Shearwater Teric ファームウェアリリースノート

バージョン 18 2020/06/01

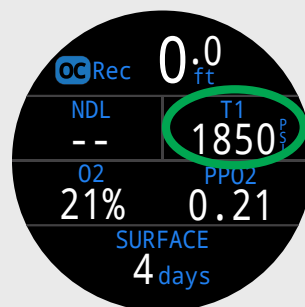
OC Recの標準レイアウトで、TTS（右上）の位置に別の表示を置き換えられるようになりました。
